SECCIÓN DE EVALUACIÓN DE ESTUDIOS DE IMPACTO AMBIENTAL
PORTADA PARA LOS EXPEDIENTES DE EVALUACIÓN DE ESTUDIOS DE
IMPACTO AMBIENTAL

Nº de Expediente	DRPM-IF-199-2024	
Nombre del Proyecto	BOSQUES DE SANTA MARIA	
Sector	INDUSTRIA DE LA CONSTRUCCIÓN	
Nombre del Promotor	BOSQUES DE SANTA MARIA, S.A	
Representante Legal	ANABELLE HERRERA POLO	
Nombre de los Consultores y número de Registro	CECILIO CAMAÑO (IRC-008-2011) ELIBETH MORA (IRC-048-2023)	
Localización (Provincia/Comarca, Distrito y Corregimiento, Lugar Poblado)	PROVINCIA DE PANAMÁ, DISTRITO DE PANAMÁ, CORREGIMIENTO DE JUAN DIAZ.	
Fecha de Recepción del EsIA	16 DE DICIEMBRE DE 2024	
Etapa de Admisión	Admitido/Fecha	No admitido/Fecha
	19 DE DICIEMBRE DE 2024	
Nombre del Técnico Evaluador que lleva el proceso de Admisión:	ITZEL GONZÁLEZ T.	
Nombre del Técnico Evaluador asignado para la Fase de Evaluación y Análisis, y Decisión del EsIA:	ITZEL GONZÁLEZ T.

Tenemos el agrado de dirigirnos a usted de acuerdo con lo establecido en el artículo 62 del Decreto Ejecutivo 1 de 1 de marzo de 2023, para solicitarle información aclaratoria al Estudio de Impacto Ambiental (EslA) categoría I, del proyecto denominado **BOSQUE DE SANTA MARIA**, el

ACLARACION. c) Mapa de Ubicación con las coordenadas correctas de polígono de desarrollo del proyecto.

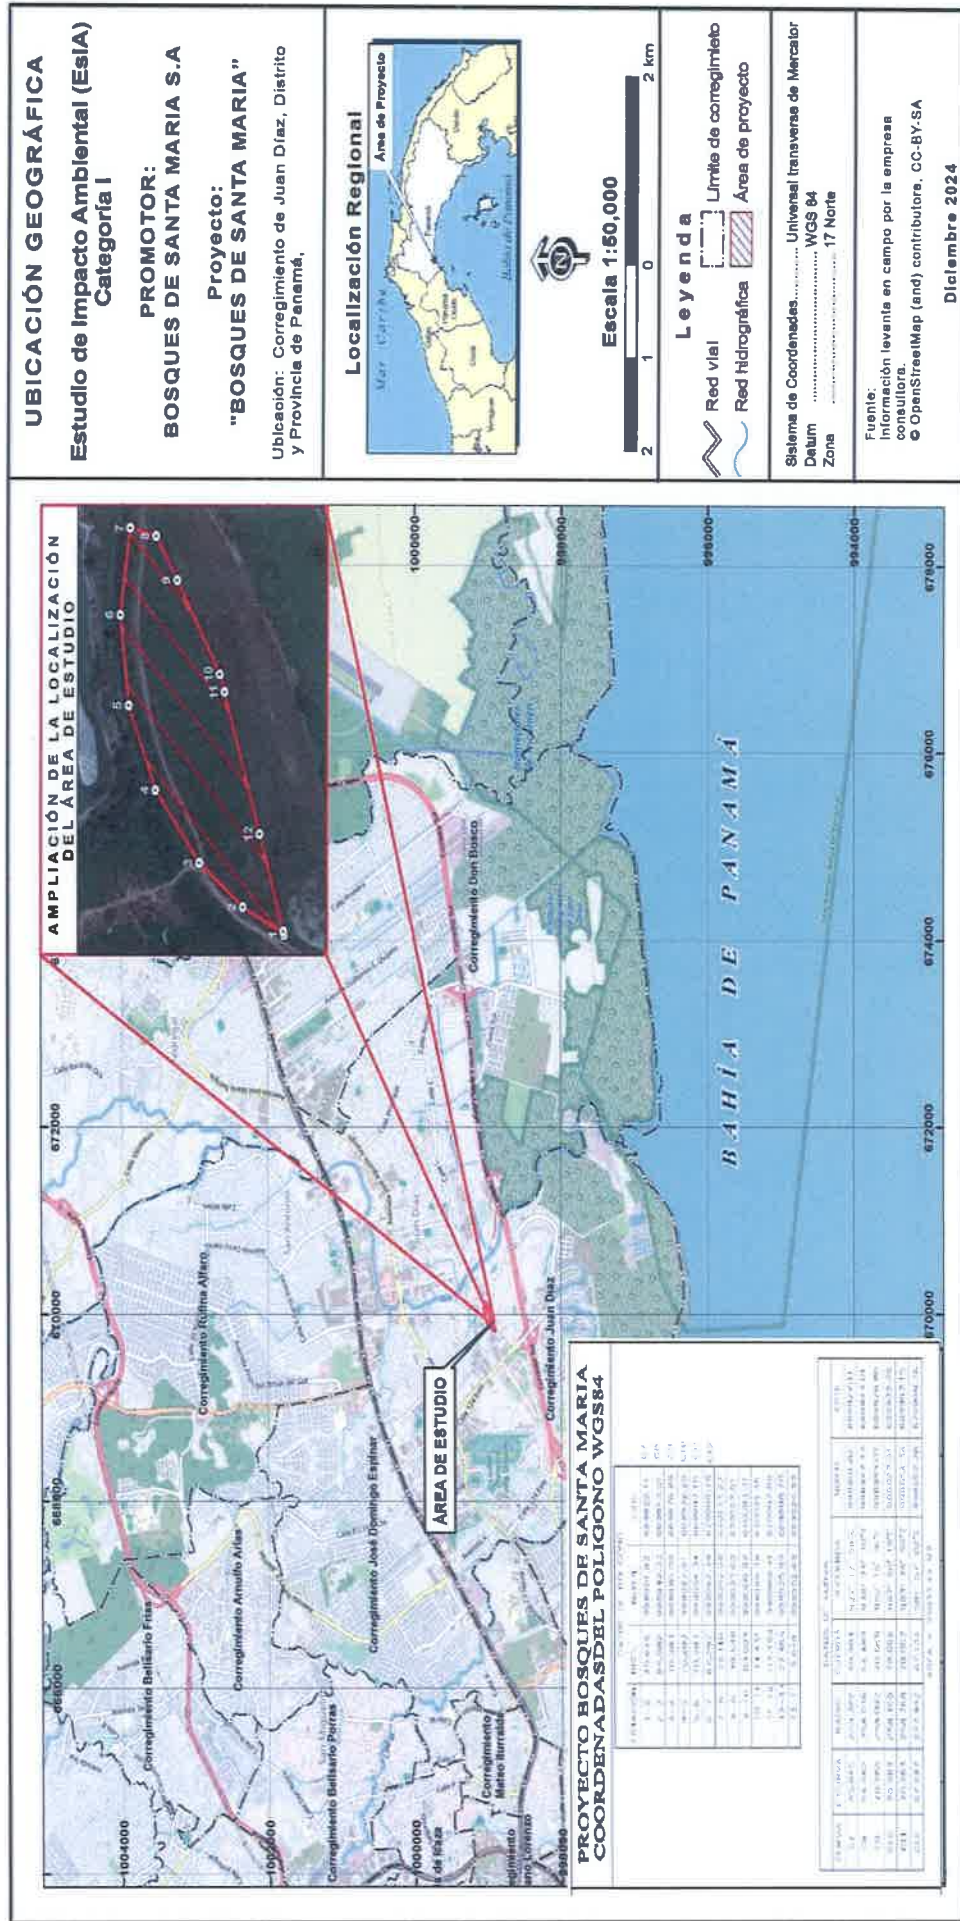
Pregunta	Aspectos a Aclarar	Respuesta	Página
1.	En los contenidos 4.3.1 (pág., 38) se menciona que se llevará a cabo sobre un desarrollo residencial multifamiliar de lujo el cual ocupara un área aproximada de 2 ha + 2031m² + 88 dm² , adicional el Certificado de Propiedad correspondiente a la finca 277646 , indica que la superficie es de 4 ha 5108 m² 61 dm , sin embargo, la verificación realizada por la Dirección de Información Ambiental del Ministerio de Ambiente (DIAM) indica que las coordenadas proporcionadas en el EslA generan un polígono de 2 ha + 1522.54 m² , por lo que se solicita		5

RESPUESTA. Mapa de Ubicación con las coordenadas correctas de polígono de desarrollo del proyecto.

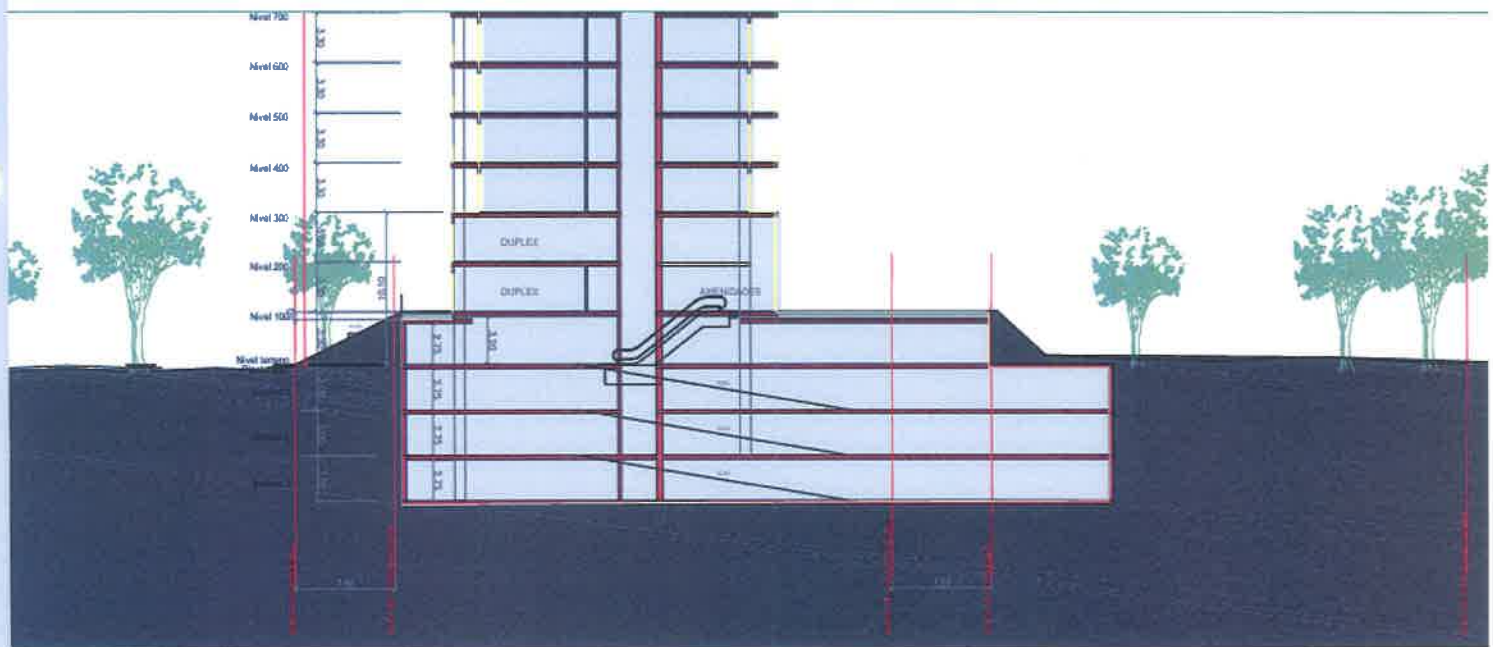
4.	En el contenido 5.5 Descripción de la topografía actual versus la topografía esperada y perfiles de corte y relleno (pág. 59) se menciona que el terreno presenta una topografía plana a niveles inclinados hacia el sistema de drenajes pluviales dentro de su área útil., sin embargo, el contenido indica detallar topografía esperada versus la actual y perfiles de corte y relleno que no fueron presentado, por lo que se solicita.	200

El volumen total estimado de corte asciende a aproximadamente 125,000 metros cúbicos (m^3), concentrado principalmente en las áreas destinadas a estacionamientos subterráneos, sótanos técnicos, y cimentaciones profundas. Estas excavaciones serán ejecutadas en estratos controlados, con medidas de estabilidad de taludes temporales y sistemas de soporte donde sea necesario, para garantizar la seguridad de las operaciones constructivas.

En contraste, el volumen total de relleno previsto es significativamente menor, estimado en 15,000 metros cúbicos (m^3). Este relleno será utilizado principalmente para nivelar áreas del
